ADENDO AO PARECER ÚNICO Nº 0235989 /2012 (SIAM)		
INDEXADO AO PROCESSO: Adendo ao Licenciamento Ambiental	PA COPAM (LI): 00148/2011/002/2011	SITUAÇÃO: Sugestão pelo Deferimento
FASE DO LICENCIAMENTO: Licença de Instalação

REQUERENTE:	PETROBRÁS S.A		CNPJ:	33.000.167/0001-01
EMPREENDIMENTO:	Unidade de Fertilizantes Nitrogenados V (UFN V).		CNPJ:	33.000.167/0001-01
MUNICÍPIO:	UBERABA/MG		ZONA:	Urbana
COORDENADAS GEOGRÁFICA DO EMPREENDIMENTO (DATUM):	SAD 69	LAT/Y 19° 40' 01"	LONG/X 46° 54' 46"	
LOCALIZADO EM UNIDADE DE CONSERVAÇÃO:				
<input type="checkbox"/> INTEGRAL		<input type="checkbox"/> ZONA DE AMORTECIMENTO	<input type="checkbox"/> USO SUSTENTÁVEL	<input checked="" type="checkbox"/> NÃO
BACIA FEDERAL: RIO GRANDE UPGRH: GD8		BACIA ESTADUAL: RIO UBERABA SUB-BACIA: CÓRREGO GAMELEIRA		
CÓDIGO	ATIVIDADE OBJETO DO LICENCIAMENTO (DN COPAM 74/04):			CLASSE
	ADENDO AO PROCESSO DE LICENCIAMENTO AMBIENTAL- ALTERAÇÃO DO TRAÇADO DOS DUTOS DE CAPTAÇÃO DE ÁGUA E DESCARTES DE EFLUENTES

2. JUSTIFICATIVA DA ALTERAÇÃO DO TRAÇADO DOS DUTOS DE CAPTAÇÃO DE ÁGUA E DESCARTES DE EFLUENTES

Fig. 01 – Faixa de dutos de captação de água e descarte de efluentes (Nova proposta)
Fonte: Petrobrás S.A – 2014 – Justificativa técnica para retificação do traçado dos dutos de captação de Água e descarte de efluentes da Unidade de Fertilizantes V

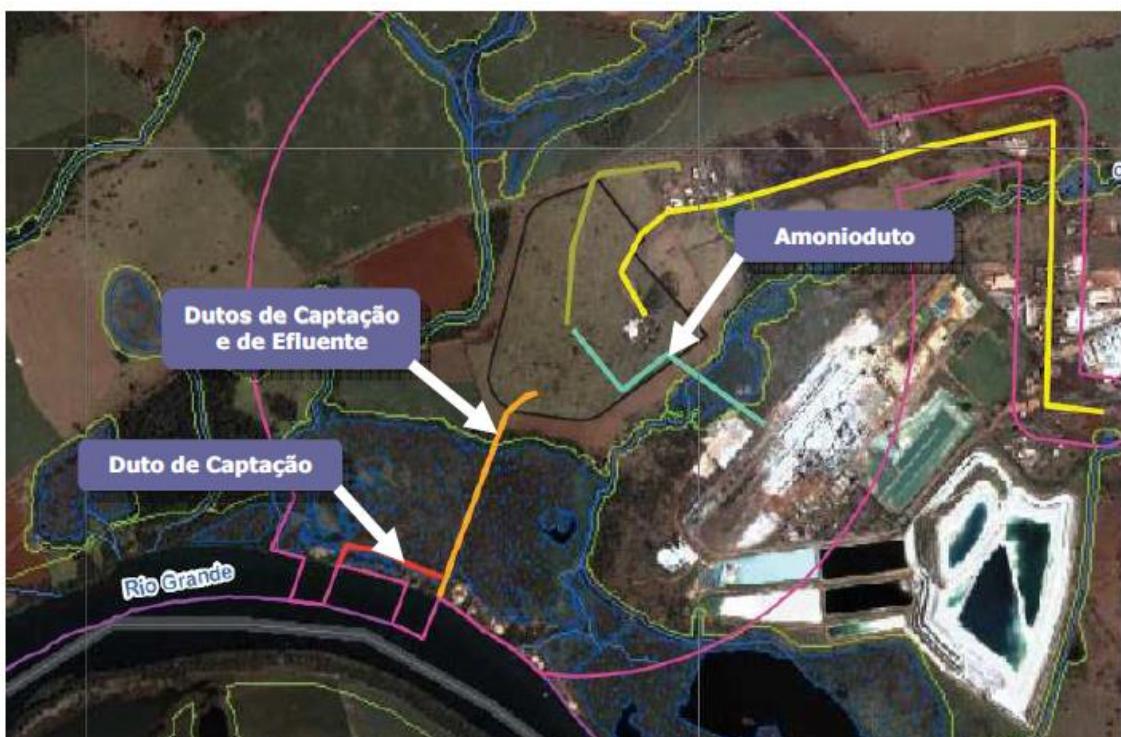
As intervenções necessárias para o novo traçado são formadas pelo limite da Área de Preservação Permanente – APP do córrego da Gameleira, uma área encharcada e APP do rio Grande. Para o duto de descarte de efluentes o traçado terá **990 metros** de comprimento e para a tubulação de captação de água **1234,00 metros** de comprimento, uma vez que a captação de água será implantada à jusante do descarte de efluentes.

Dos limites da UFN V as 02 (duas) tubulações sairão em paralelo, sendo necessária uma largura de 10 metros para implantação das mesmas, e seguirão por 900 metros intervindo na APP do córrego Gameleira e área encharcada até o limite de uma estrada vicinal contígua a APP do rio Grande. Daí a tubulação de descarte de efluentes seguirá por 90 metros de comprimento intervindo na APP do rio Grande, sendo necessários 10 metros de largura para a implantação da tubulação.

A tubulação de água seguirá por 244, 00 metros x 10 metros de largura em estrada vicinal intervindo na APP da área encharcada até chegar ao ponto de lançamento do rio Grande, a montante do ponto de descarte de efluentes, e intervindo também por 90 metros de comprimento x 10 metros de largura na APP do rio Grande. **Fig. 01.**

Em resumo o novo traçado irá intervir em 1324,00 mts de comprimento x 10 mts de largura em todo o trecho da APP supracitada, perfazendo assim em uma área de 13.240,00 m² (1,32 ha) de intervenção . **Tab. 01.**

Com relação às intervenções em APP, considerando que tais intervenções são caracterizadas como de interesse social, nos termos do artigo 3º, inciso II e alínea “e” da Lei Estadual 20.922/2013, considerando ainda a escolha da melhor alternativa técnica locacional, sugerimos a autorização das

novas intervenções correspondem a 1,32 ha em APP, sendo expressamente vedada sua expansão em APP sem procedimento administrativo prévio.
